通学路等危険個所報告書

学校名	重茂中学校(重茂小学校含む)	報告者氏名	副校長	佐々木 俊
電話番号	0193682015	道路種別	県道	
住所	重茂中学校そばのT字路			
危険個所 の内容	重茂中学校そばのT字路。「重茂のトンネルから進んできて、そのT字路を左に曲がる車の減速を目的として路上に白い線を引いていただいた」「重茂のトンネルから進んてきて、そのT字路を直進する車の減速や歩行者の安全をねらってグリーンベルトを設けていただいた」ことなどの対策が進められましたが、左に曲がる車も直進する車も減速しないで進む車が多いという訴えが保護者からあった。朝の時間帯に立ってみると、地域の方も減速しきれない車もあるが、県外ナンバーの車でかなりの速度で走行するものが多い。交差点の改良や重茂のトンネルから進んてきて、T字路に差し掛かる前に「原則を促す掲示物・看板」などを設置できないか。			
写真1		写真2

危険個所位置図

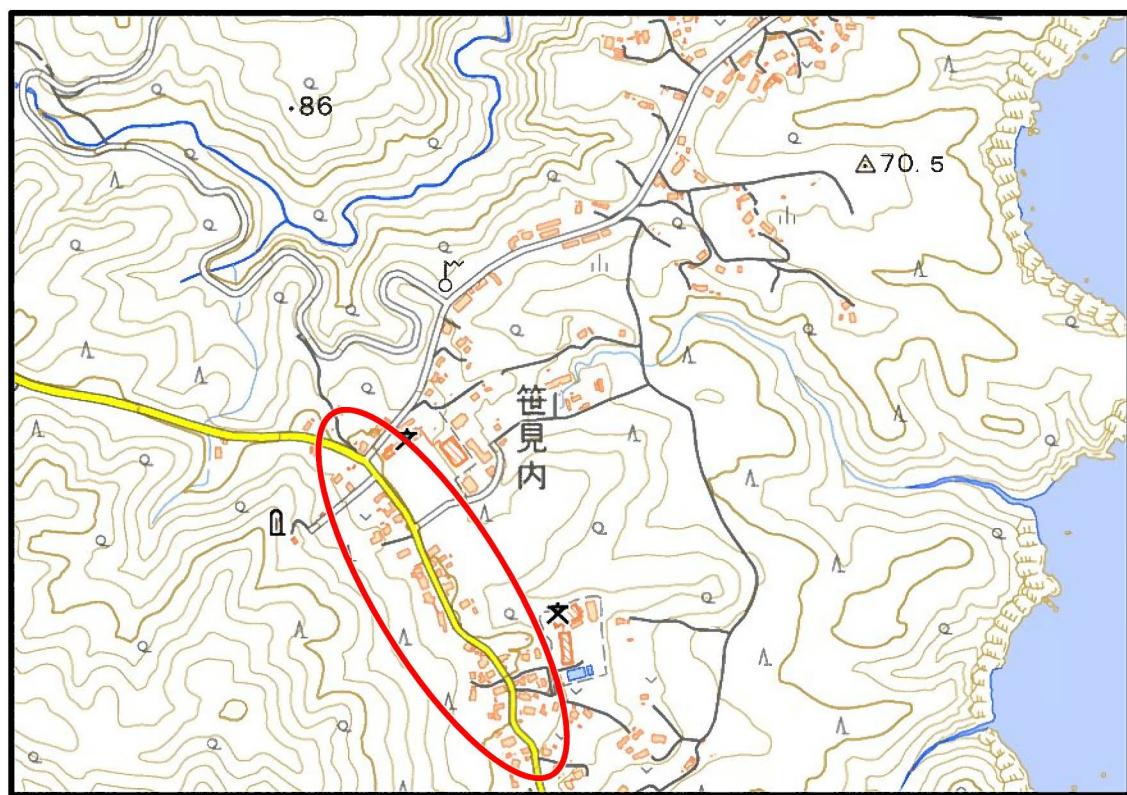
学校名	重茂中学校（重茂小学校含む）	報告者氏名	副校長	佐々木 俊
電話番号	0193682015	道路種別	県道	
住所	館上バス停付近			
危険個所の内容	重茂小学校・中学校の児童生徒が乗車するスクールバス乗り場。夏季はあまり心配がないが、冬季の下校時間帯は、乗車する場所が真っ暗になる。通行する車から生徒の姿が見えない状況があると保護者から訴えがあった。最大3台運行されるのだが、その3台が停まる場所に照明をつけていただきたい。特に小学生は動きが予測できないことがあり、非常に危険であると感じた。			
写真1		写真2

■点検結果 <p>スクールバスの停留所位置に街灯がなく、暗くなると運転手から子どもたちの様子が見えにくい。</p>				
■対策案 <p>①スクールバスの停留位置にある電柱に防犯灯を設置することで対応。 ②スクールバスが停車する箇所への待機所の設置を検討する。</p>				
■事業主体 宮古市・岩手県・三陸国道事務所・宮古警察・生活課・学校・教育委員会・その他				
■対策時期（見込み） <p>①令和6年12月 ②令和6年度～</p>

危険個所位置図

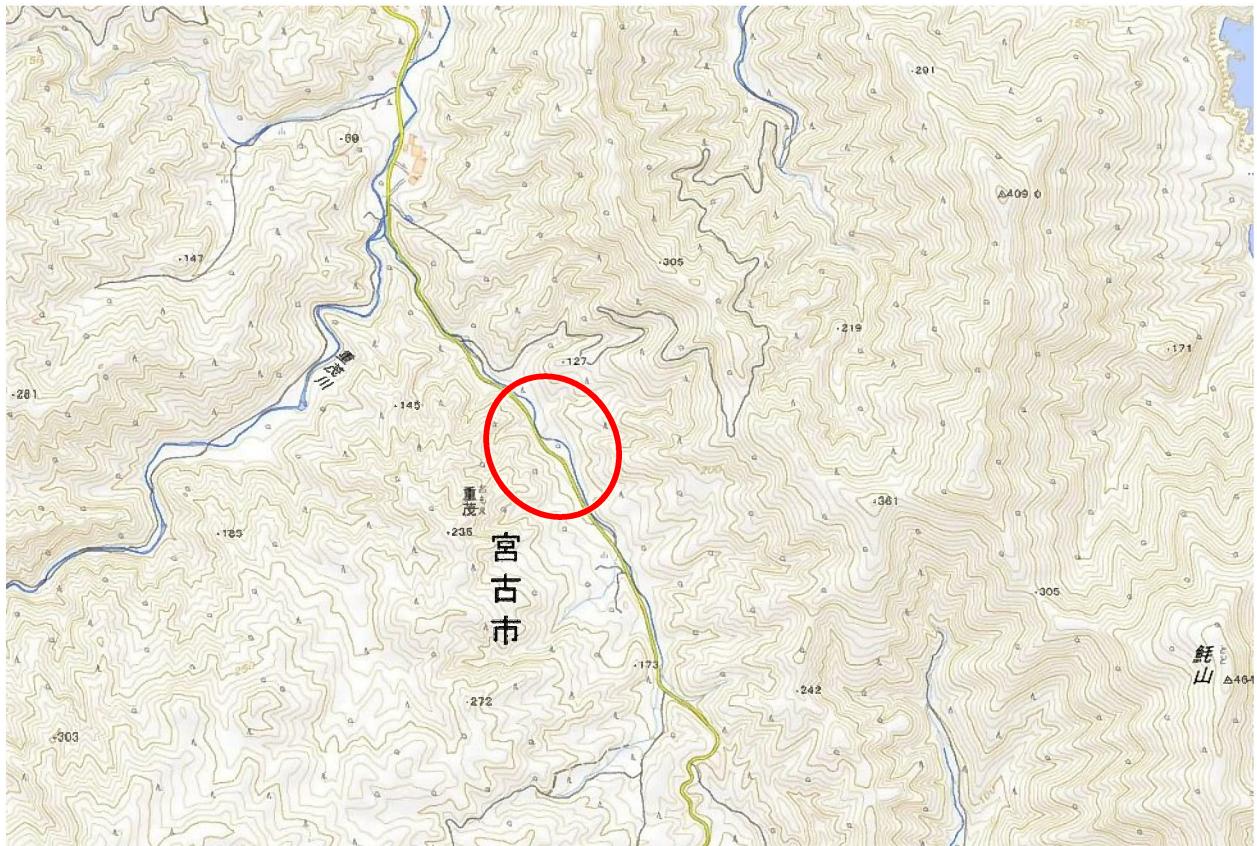
学校名	重茂中学校(重茂小学校含む)	報告者氏名	副校長	佐々木 俊
電話番号	0193682015	道路種別	県道	
住所	重茂水産体験交流館 えんやあどっとから 千鶴・石浜方面へ向かう道路			
危険個所の内容	重茂中学校から千鶴・石浜方面に向かう道路。道の陥没、枯れ木による倒木、大雪による道幅の減少が見られる。特に、走行中に樹木が上から降ってきて、車にぶつかりそうになることがある。同じ経験を、スクールバスに乗車していた児童生徒も見ている。朽ちている樹木があるせいか、かなり重量のある樹木が落ちてこないか心配である。

■点検結果

舗装の穴ぼこ及び枯れ木（倒木）が複数確認された。

■対策案

- ①舗装補修工事を実施する。
- ②道路区域内の枯れ木を伐採する。
- ③国有林野内の枯れ木については、管理者の三陸北部森林管理署に情報提供し、対策について協議する。
